改善箇所説明図

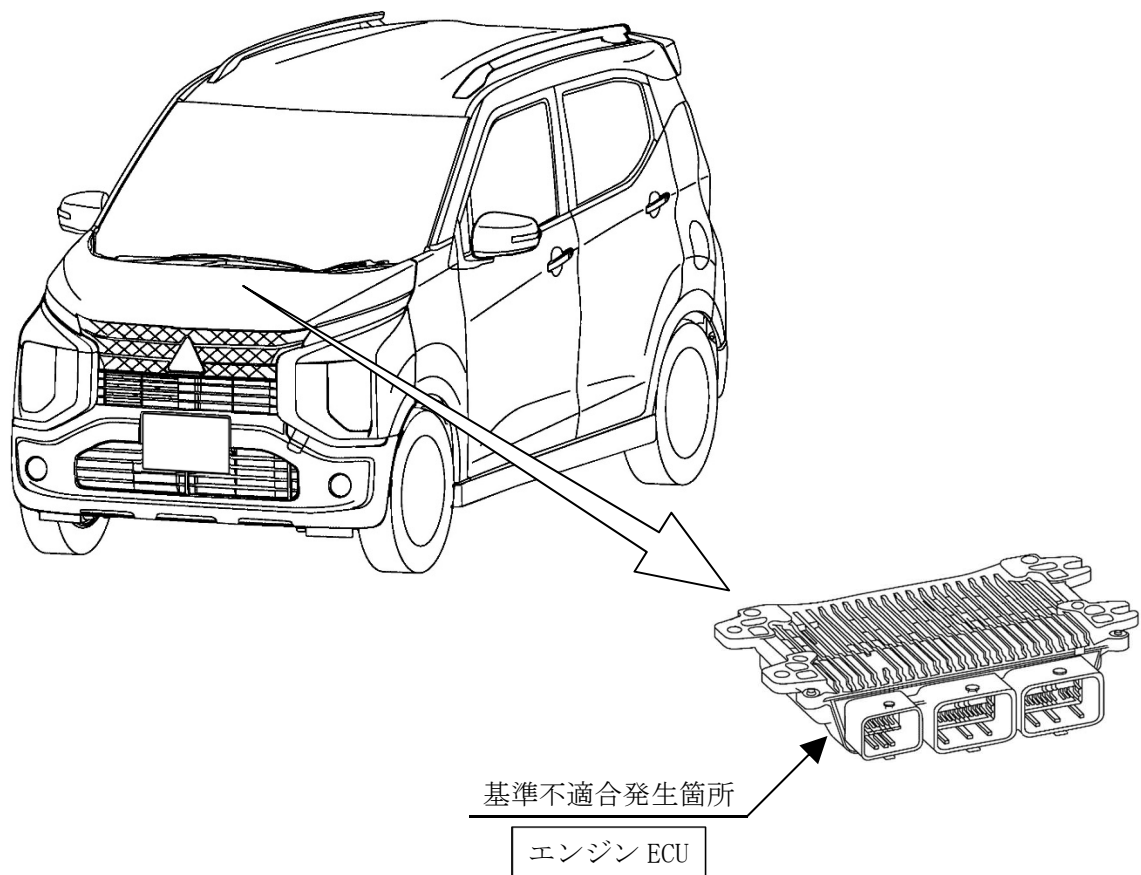
エンジン制御装置（ECU）において、制御プログラムが不適切なため、幾つかの条件が重なったシーンでエンジンからブレーキ倍力装置への負圧供給が遅れる場合がある。そのため、最悪の場合、強い制動力が必要な場合に、通常より大きなブレーキ踏力が必要となり、想定よりも制動停止距離が長くなるおそれがある。

全車両、エンジン ECU の制御プログラムを対策仕様に書き替える。

注：図中の 内は、プログラムを書き替える部品を示す。

識別：助手席側ドアアヒンジにあるピン頭部に、白または黄色ペイントを塗布する。
